Ref: CU 20-16

**ASUNTO: Consulta urbanística que plantea el Distrito de Puente de Vallecas relativa a la viabilidad de las soluciones propuestas en la consulta urbanística especial nº 114/2016/02407 para la instalación de un ascensor en el edificio sito en C/ Puerto del Monasterio nº 20**

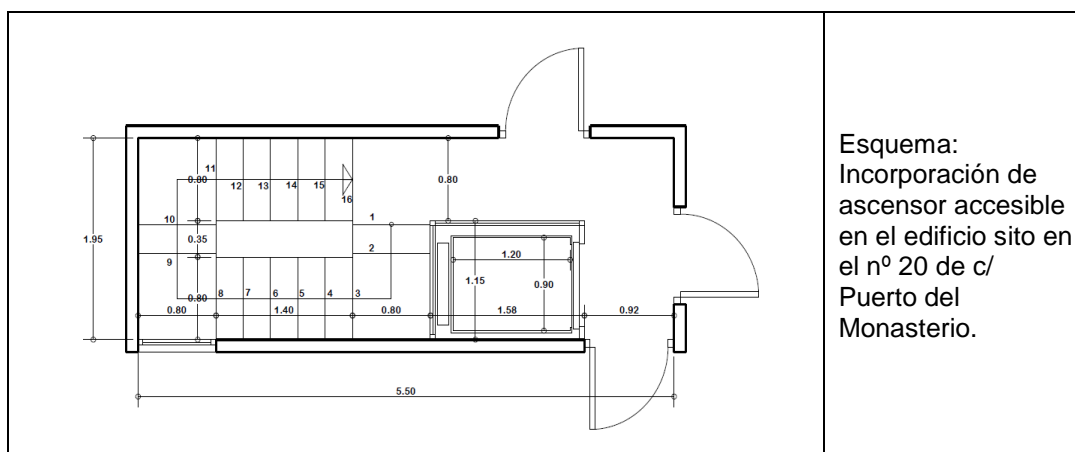
En el caso analizado el número de viviendas servidas por la escalera (15 viviendas) es superior a límite indicado de 8 unidades, por lo que no es admisible reducir parámetros de seguridad de ésta adicionales al de la anchura de sus tramos, razón por la cual todas las soluciones propuestas en la consulta urbanística especial de expediente nº 114/2016/02407 serían ya descartables; pero no es éste el motivo más importante para invalidarlas, como puede apreciarse en la figura siguiente.

Efectivamente, con los datos suministrados en la documentación técnica de la consulta urbanística especial se ha constatado que, afectando solo a la anchura de los tramos de la

escalera, es factible incorporar en el edificio un ascensor cuyas dimensiones respeten las admitidas para edificios existentes en la tabla B.1 del anejo B del documento básico DA DB-SUA/2 del CTE, tal como se desprende de la solución que se representa en el precedente esquema, cuyo valor es meramente informativo y no descarta otras que fueran también válidas. Y una vez constatada la viabilidad técnica de obtener en el interior del edificio un itinerario accesible para usuarios en silla, según los criterios del documento de apoyo DA DB-SUA/2 del CTE y de la Instrucción 1/2017, no puede admitirse, bajo ningún concepto, la instalación de un ascensor cuyas dimensiones imposibiliten su uso autónomo por ese colectivo de usuarios. Por último, y en el mismo sentido, se recuerda que es imprescindible eliminar la barrera arquitectónica que implica la existencia de peldaños en el portal del inmueble mediante la incorporación de una plataforma elevadora, que será de tipo vertical, salvo que se demuestre su inviabilidad, en cuyo caso podría admitirse una de tipo inclinada o salvaescaleras (apartado A.1 del anejo A del documento de apoyo DA DB-SUA/2 del CTE y apartado 3.2.2.1 de la Instrucción 1/2017)

- Constatado que es viable técnicamente, reduciendo el ancho de los tramos de escalera hasta el límite de 0,80 m., incorporar en el edificio un ascensor con las dimensiones admitidas para ascensores accesibles en edificios existentes por la tabla B.1 del anejo B del documento básico DB-SUA/2 del CTE, son inadmisibles todas las propuestas incluidas en la documentación técnica de la consulta urbanística especial, en las cuales los ascensores resultantes no son utilizables por usuarios en silla de ruedas.
